# **Bebauungsplan-Entwurf**

## **Jenfeld 30**

**Öffentlichkeitsbeteiligung nach § 3 Absatz 2 des Baugesetzbuchs der bereits vorliegenden umweltbezogenen Informationen und Gutachten**

Stand: Januar 2026

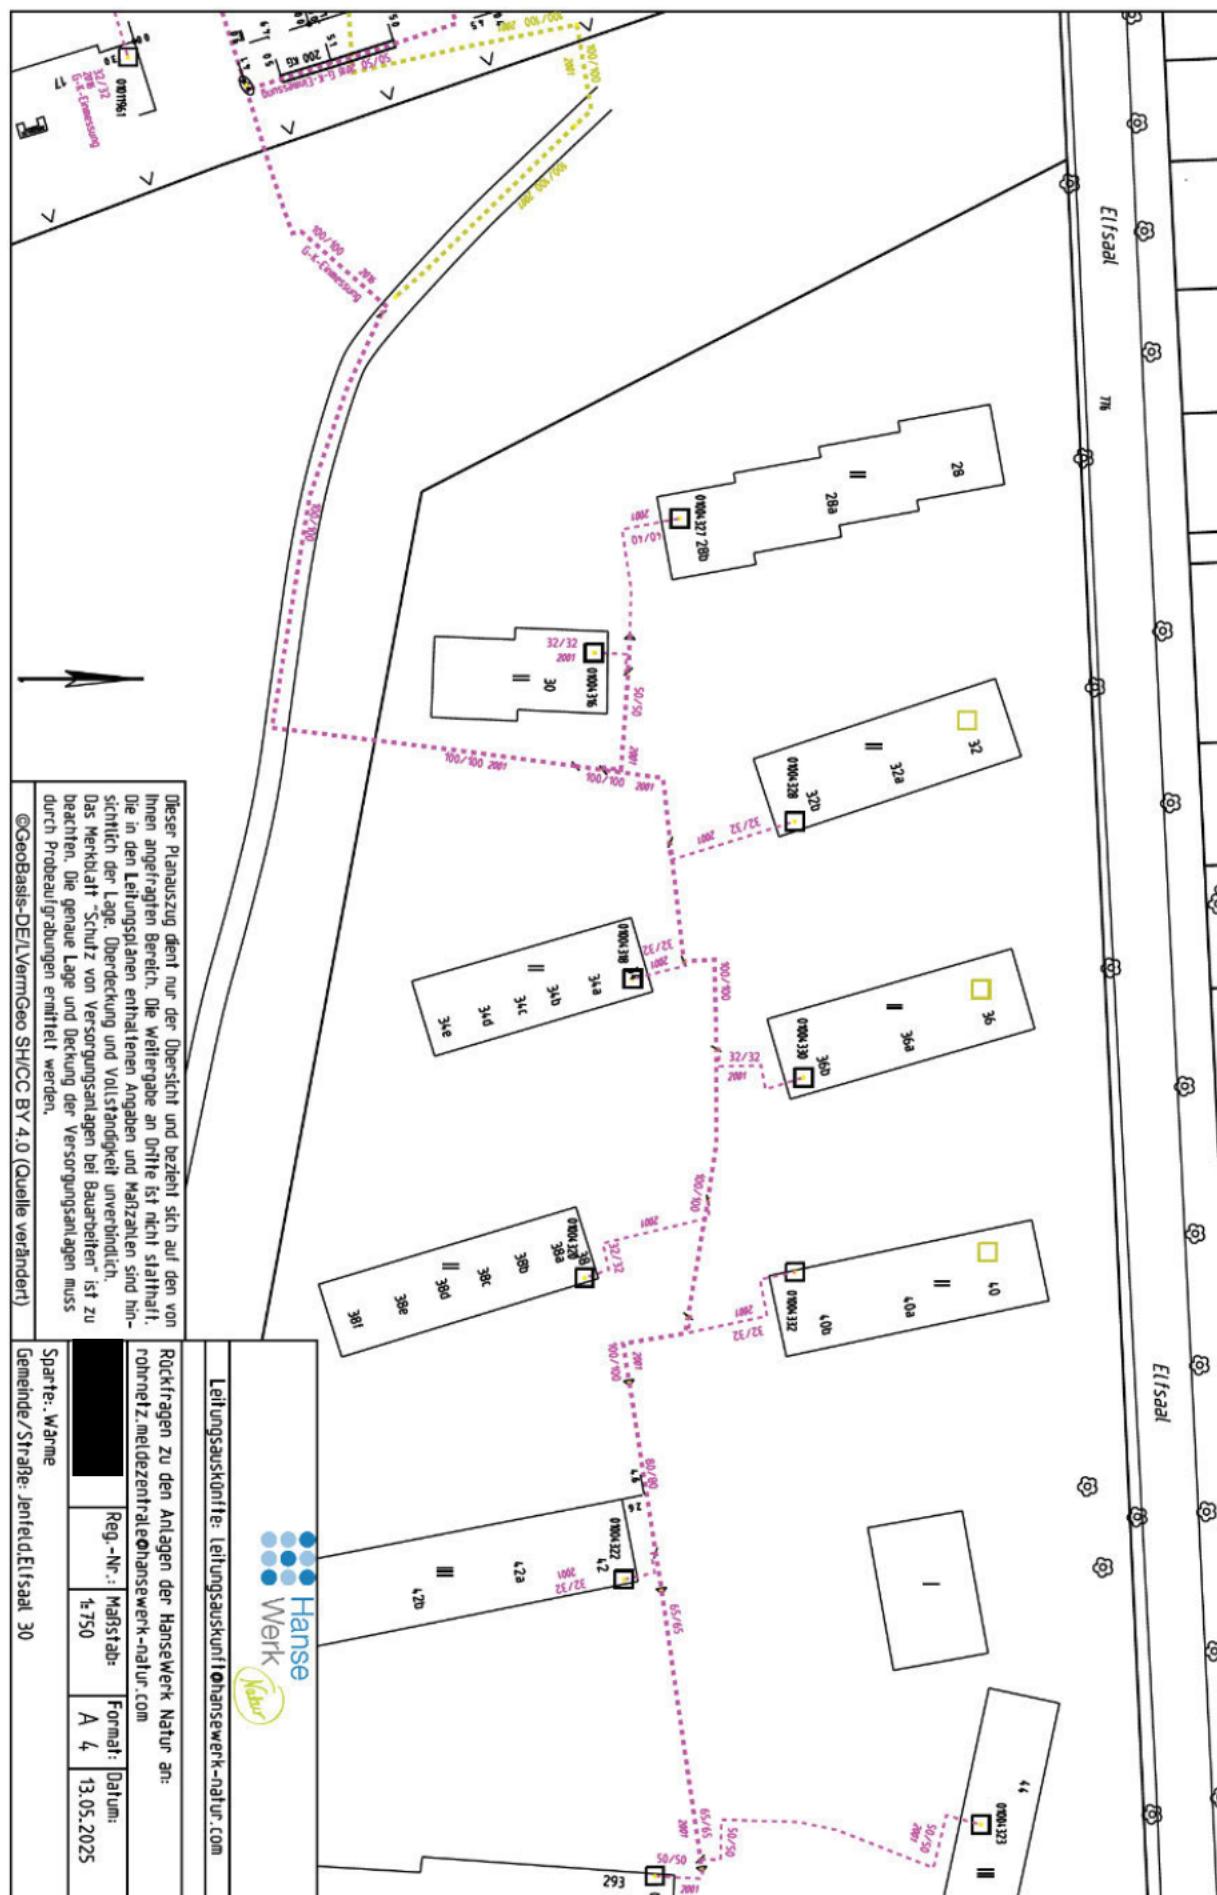
Wie in dem Antrag bereits ausgeführt, sind Wärmeleitungen der HanseWerk Natur GmbH (HAWN) innerhalb der von Ihnen geplanten Bauplanung, betroffen.

Eine Überbauung unserer Leitung durch Gebäude, Carports oder klassifizierten Oberflächen sind grundsätzlich untersagt und nur bedingt erlaubt. Dies bitte der Hansewerk Natur umgehend anzeigen.

Tiefbaumaßnahmen an den Leitungen in längsseitiger Bauweise sind bis max. 5 Meter Rohrgraben länge ohne statische Betrachtungen möglich. Eine geschlossene Bauweise (Horizontalspülbohrverfahren/ Erdrakete/Pressungen) in den Bereichen unserer Wärmeleitungstrasse ist nicht gestattet. Weitergehende Tiefbauarbeiten an den Leitungen sind im Vorwege mit der HAWN zu koordinieren.

Des Weiteren ist eine Abstimmung über die Arbeitsstreifen und die Zugänglichkeit der Leitung während der Bau- maßnahme von Nöten.
